**STELLUNGNAHMEN TÖB / BÜRGER / ÖFFENTLICHKEIT
ZUM**

**BEBAUUNGSPLAN
Vorhabenbezogener Bebauungsplan Nr. Ne 5
für einen Teilbereich zwischen der St 2255 und dem Strüther Berg
– Wohngebiet und Pflegeeinrichtung Weinberg West**

- VORENTWURF -

Fassung: November 2021

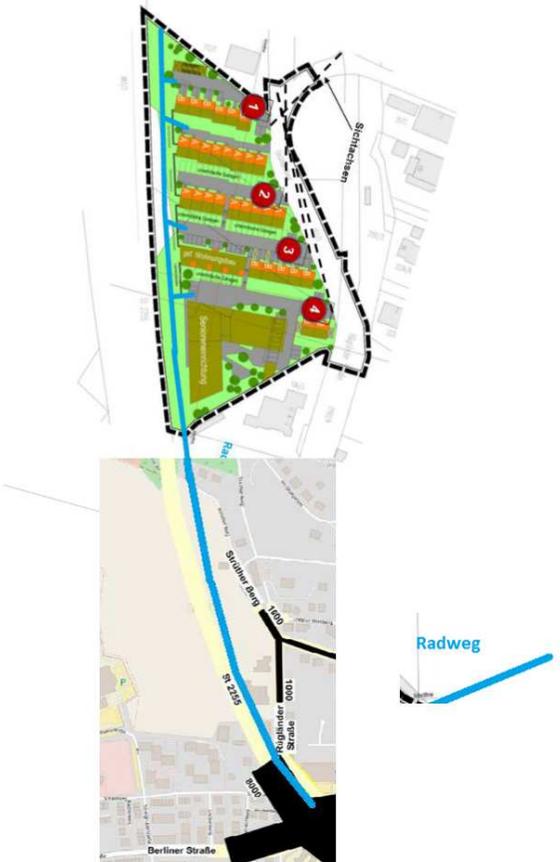
<p>Der Bürger wünscht eine Anbindung des Baugebietes an die Staatsstraße und legt die vorangestellte Skizze bei.</p> <p>Meiner Meinung nach sollte so schnell wie möglich eine dicke weiße Haltelinie angebracht und ein Schild aufgestellt werden: "Bei Rot hier halten"</p> <p>Siehe Skizze.</p> 	<p>Die Stellungnahme wird zur Kenntnis genommen.</p> <p>Die Straßenführung außerhalb des Geltungsbereiches ist nicht Bestandteil des Bebauungsplanverfahrens.</p> <p>Die Rügländer Straße soll nach Realisierung der Durchbindung an die St 2255 im Zusammenhang mit dem Gehwegbau auf der Ostseite physisch abgehängt werden. Hier wird neu eine Wendemöglichkeit geschaffen.</p> <p>Die Realisierung der Haltelinie ist aus verkehrsrechtlicher Sicht nicht möglich.</p>	<p>Kenntnisnahme.</p>
<p>35</p>	<p>Bürger 2</p>	<p>Ausführliche Stellungnahme siehe Anhang.</p> <p>Zusammengefasst ergibt sich, dass der Bebauungsplan Weinberg West in der vorliegenden Form</p> <ul style="list-style-type: none"> - auf nicht belegten Annahmen zur Verkehrsentwicklung beruht, - den Bau eines Kreisverkehrs an der Weinbergschul-Kreuzung verhindern würde, - die Stadt Ansbach der verkehrsplanerischen Möglichkeit be- 	<p>Die Stellungnahme wird zur Kenntnis genommen und neben der allgemeinen Stellungnahme in der Sitzungsvorlage wie folgt bewertet:</p> <p>Zu 1.: Bereits unmittelbar nach der Einleitung des Bebauungsplanverfahrens im Juli 2016 wurde eine Verkehrsuntersuchung erstellt. Im Ergebnis stellte sich heraus, dass der Verkehrsfluss objektiv (nach Maßgabe der in der Verkehrsplanung relevanten sog. Qualitätsstufen) unproblematisch ist</p>	<p>Kenntnisnahme.</p>
